改善箇所説明図

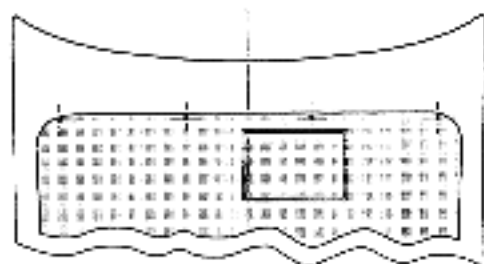
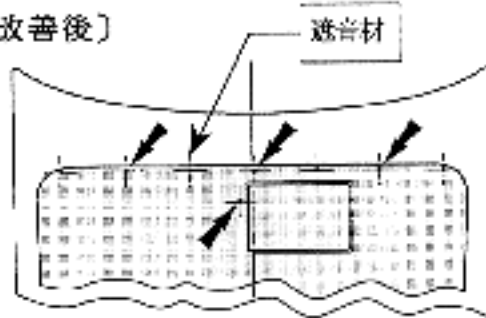
車体のボンネット裏側に装着された遮音材の耐水性が不十分なため、そのままの状態で使用続けると、当該遮音材が変形し、原動機の回転数を制御するスロットルのリンク機構と干渉し、最悪の場合、原動機の回転が下がらなくなるおそれがある。

← 矢印部 4箇所 取付けクリップ (追加)

全車両、当該遮音材を対策品と交換するとともに取付けクリップを追加する。
